I.I.S.S. Majorana-Giorgi Sede legale e operativa: MAJORANA - Via S. Allende 41 – 16034 Genova (GE) Sede staccata: GIORGI - Via Timavo 63 – 16034 Genova (GE)	MODULISTICA - ALLEGATI	Allegati DVR Revisione 07
	SERVIZIO PREVENZIONE E PROTEZIONE VERBALE SOPRALLUOGO	MODULISTICA Data 06/05/2023

OGGETTO: ISS Majorana-Giorgi - Verbale di sopralluogo plesso di via Allende 41 – locali palestra.

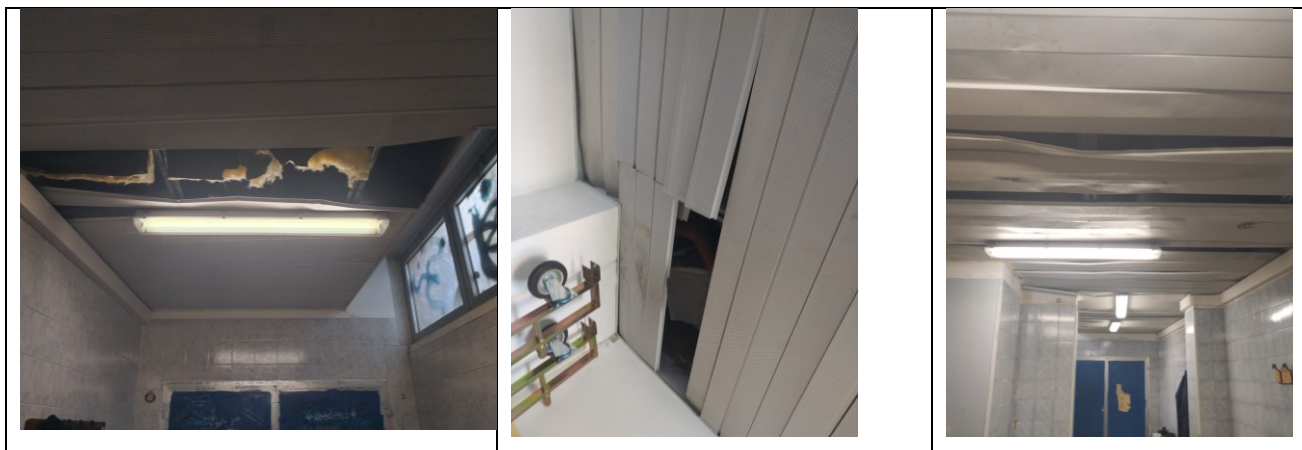
- la presenza di infiltrazioni d'acqua e da condensa con relativa insorgenza di muffe e piastrelle non integre in vari punti nei bagni e negli spogliatoi.

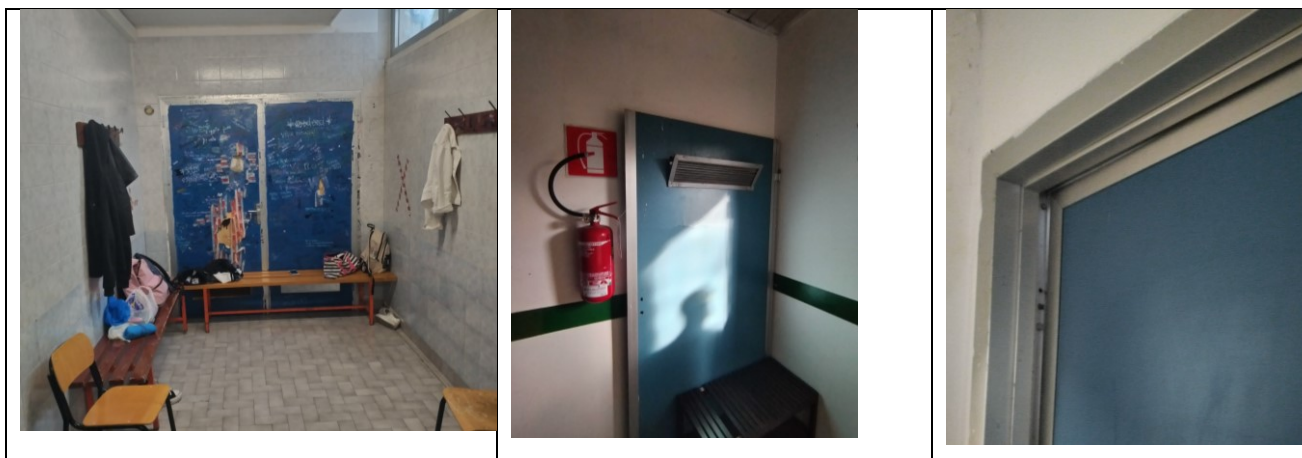
- IMPIANTO ELETTRICO: Si presenta con interruttori, videocitofoni e canaline scardinate e/o mancanti mettendo a vista i cavi elettrici.

- CONTROSOFFITTI: Divelti presentano all'esterno in alcune parti pannelli in lana di roccia tranciati con conseguente dispersione di fibre nell'aria.
